BOLLETTINO - BULLETIN

TECNICO • TECHNICAL	●	GRUPPO • GROUP	6
RICAMBI • SPARE PARTS	●	NR • NO	093
INFORMAZIONI • INFORMATION		DATA • DATE	12-13

MODELLI: Turboneve ARTIK 56 - ARTIK 56 EL - ARTIK 62 ELD - ARTIK 70 ELD

OGGETTO: Carburatore e filtro aria

SUBJECT: Carburetor and air filter

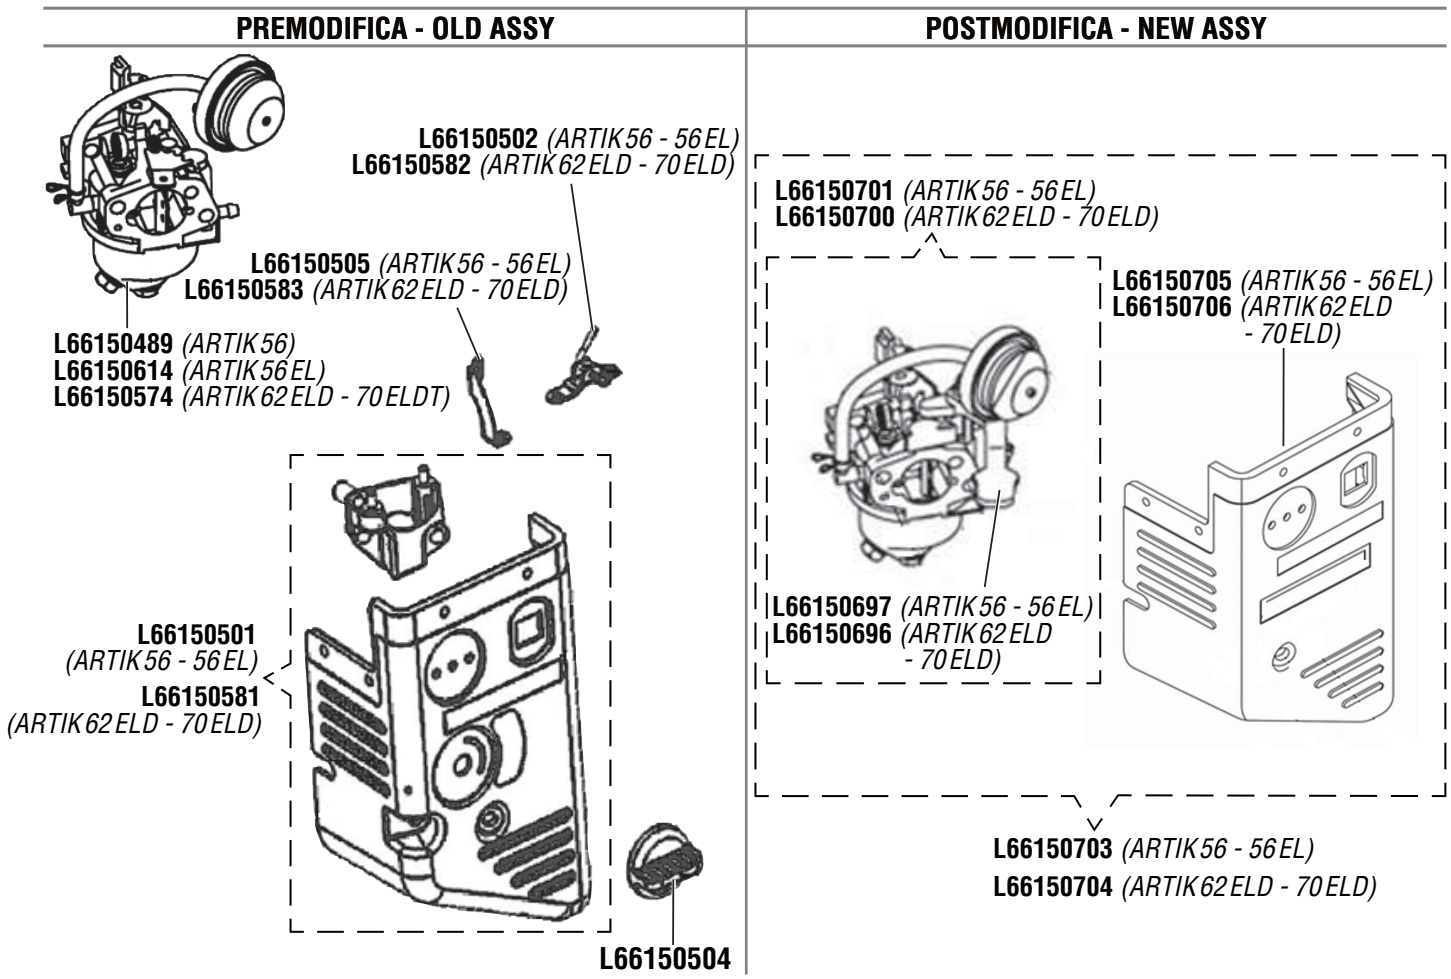
DESCRIZIONE: Introdotto un nuovo dispositivo leva starter sul carburatore; la modifica comporta l'introduzione di un nuovo gruppo coperchio / filtro aria e l'eliminazione del pomello, leva e clip premodifica

DESCRIPTION: Introduced a new choke lever on the carburetor, the modification involves the introduction of a new cover / air filter group and the removal of the premodified knob, lever and clip

INTERCHANGEABILITY: Yes, using the respective kits

PARTS AVAILABILITY: All premodified parts continue to be available as spare, except the carburetor that will be supplied until end of the stock

SUBJECT: Carburetor and air filter

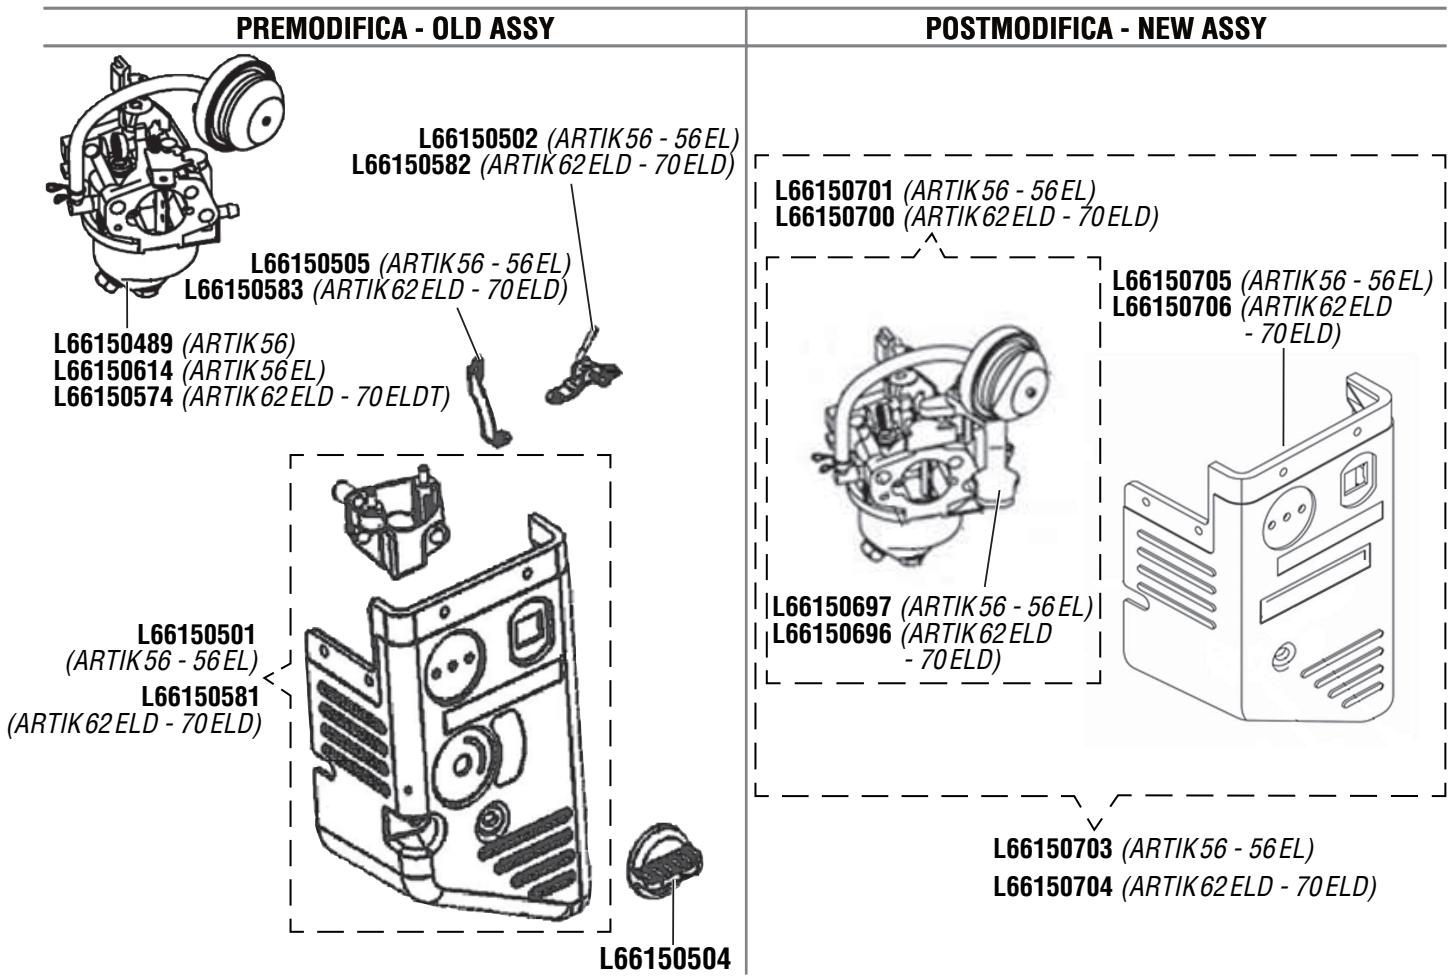
BESCHREIBUNG: Es wurde eine geänderte Choke Betätigung am Vergaser eingeführt. Die Änderung beinhaltet auch die Abdeckung in der Luftfiltergruppe und entfall der bisherigen Betätigung

DESCRIPTION: Introduced a new choke lever on the carburetor, the modification involves the introduction of a new cover / air filter group and the removal of the premodified knob, lever and clip

INTERCHANGEABILITY: Yes, using the respective kits

PARTS AVAILABILITY: All premodified parts continue to be available as spare, except the carburetor that will be supplied until end of the stock

SUBJECT: Carburetor and air filter

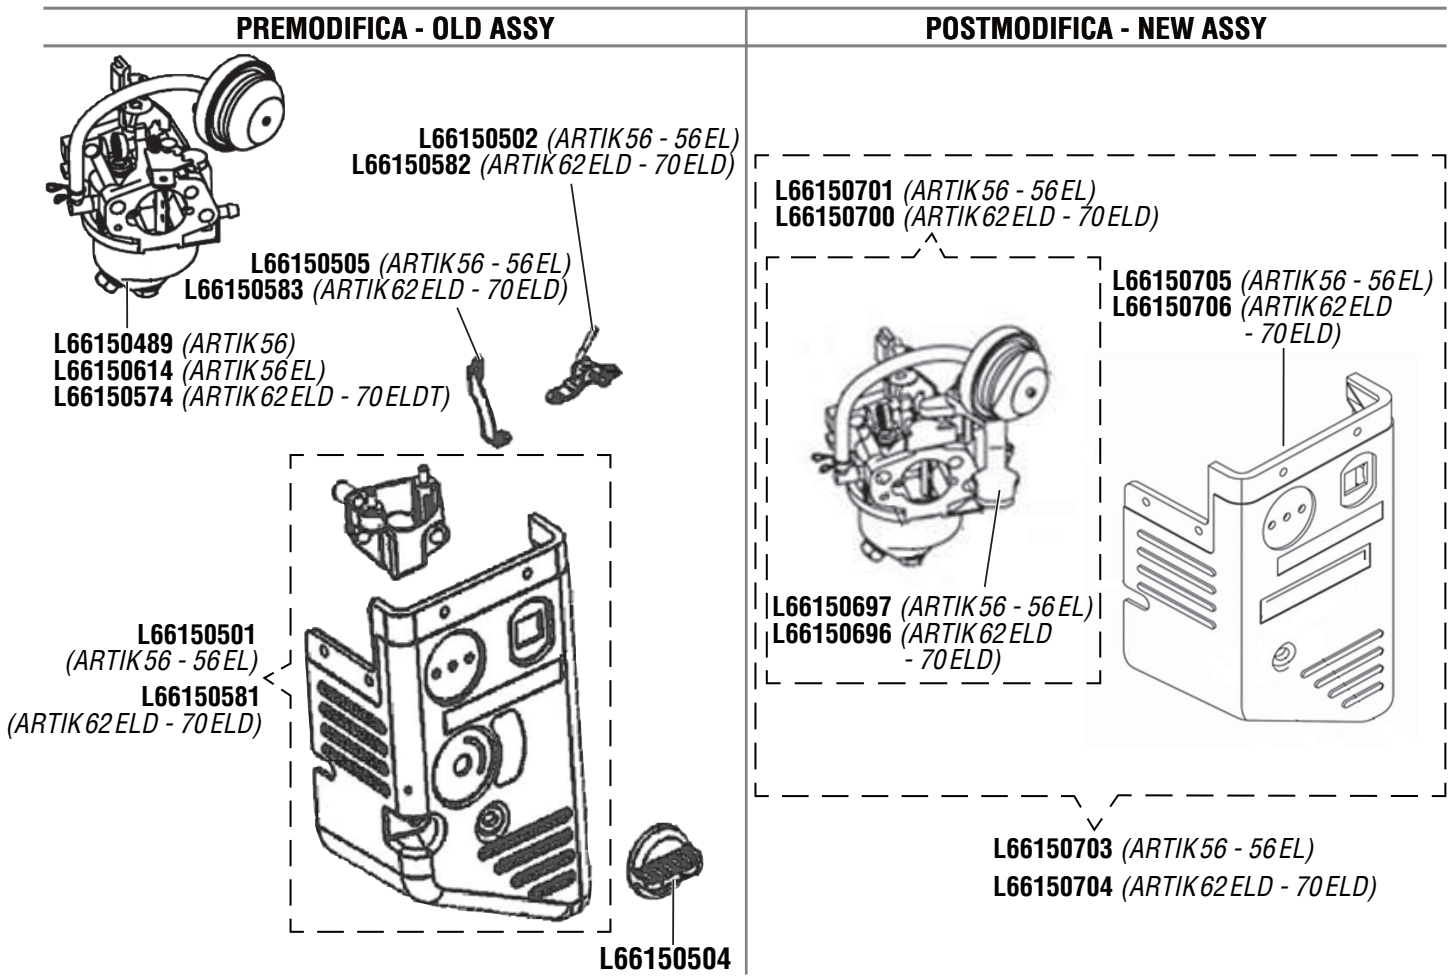
DESCRIPCIÓN: Introducido un nuevo dispositivo leva estárter sobre el carburador la modificación conlleva la introducción de un nuevo soporte filtro y la limitación del pomo, leva y clip

DESCRIPTION: Introduced a new choke lever on the carburetor, the modification involves the introduction of a new cover / air filter group and the removal of the premodified knob, lever and clip

INTERCHANGEABILITY: Yes, using the respective kits

PARTS AVAILABILITY: All premodified parts continue to be available as spare, except the carburetor that will be supplied until end of the stock

SUBJECT: Carburetor and air filter

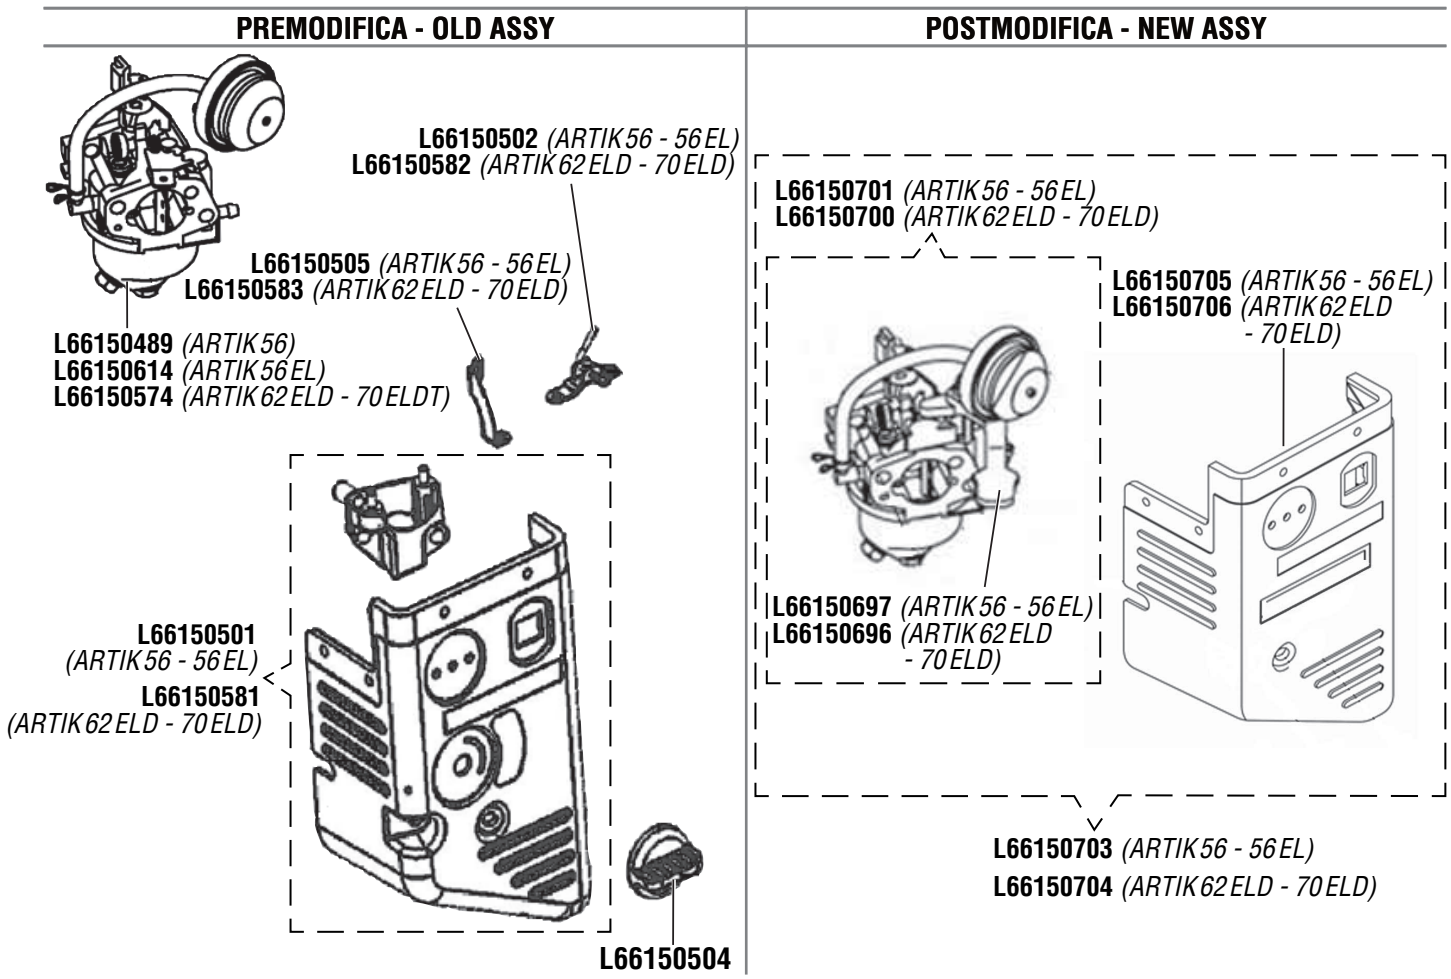
DESCRIPTION: Introduction d'un nouveau levier de starter sur le carburateur, la modification implique le changement d'un nouveau carter / groupe filtre à air et la suppression du bouton, levier et clip

DESCRIPTION: Introduced a new choke lever on the carburetor, the modification involves the introduction of a new cover / air filter group and the removal of the premodified knob, lever and clip

INTERCHANGEABILITY: Yes, using the respective kits

PARTS AVAILABILITY: All premodified parts continue to be available as spare, except the carburetor that will be supplied until end of the stock

SUBJECT: Carburetor and air filter

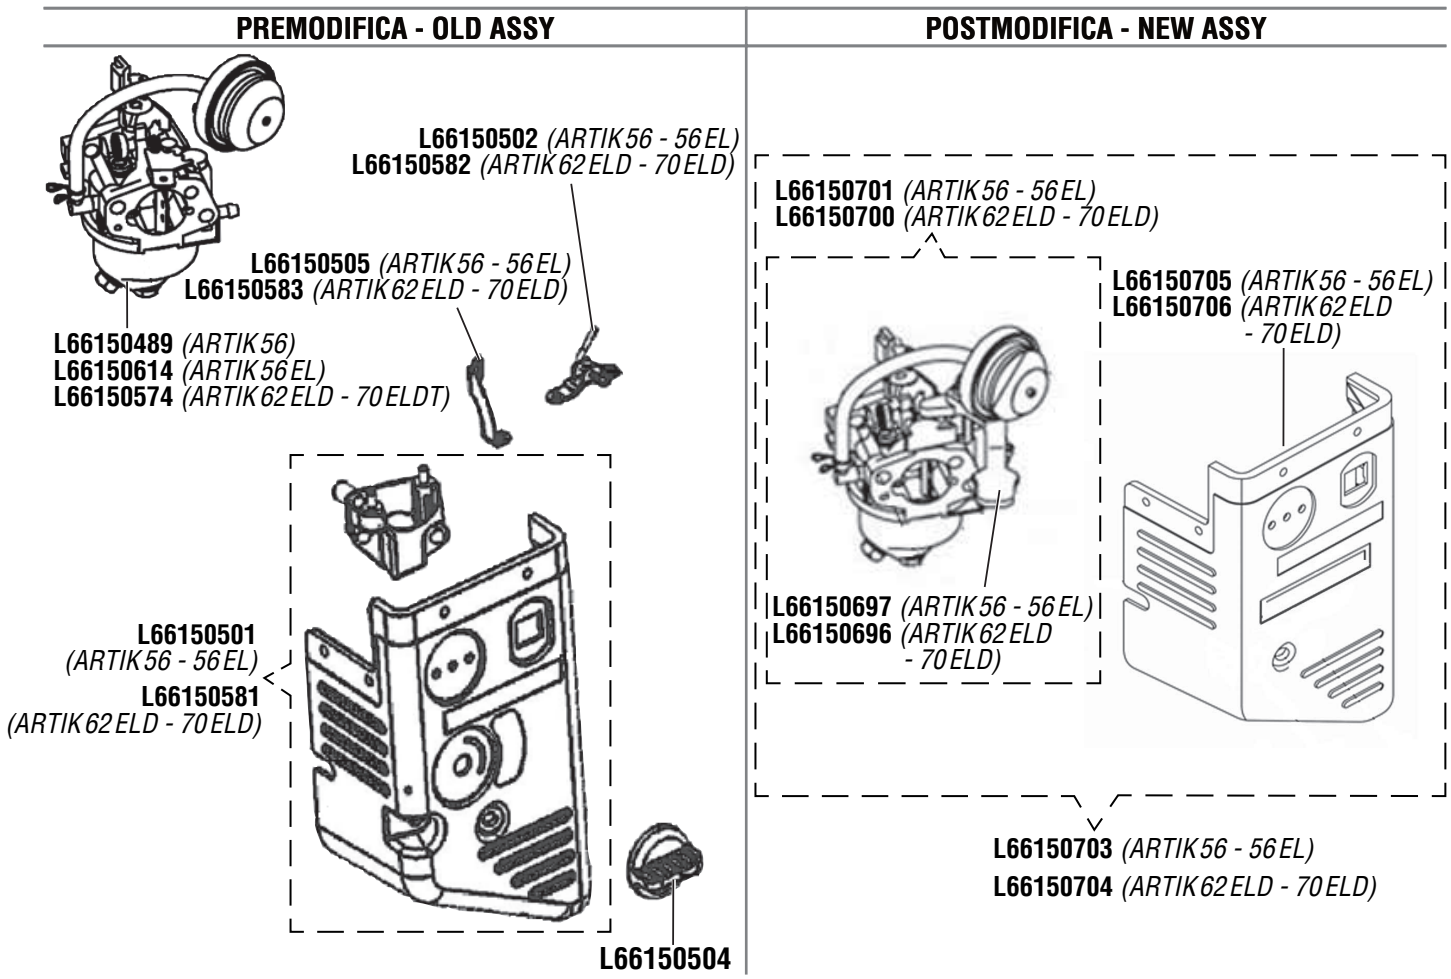
OPIS: Zastosowano nową dźwignię ssania oraz gaźnik, modyfikacja wymagała zmiany pokrywy kolektora ssącego oraz usunięcia pokrętła ssania, dźwigni i zacisku.

DESCRIPTION: Introduced a new choke lever on the carburetor, the modification involves the introduction of a new cover / air filter group and the removal of the premodified knob, lever and clip

INTERCHANGEABILITY: Yes, using the respective kits

PARTS AVAILABILITY: All premodified parts continue to be available as spare, except the carburetor that will be supplied until end of the stock
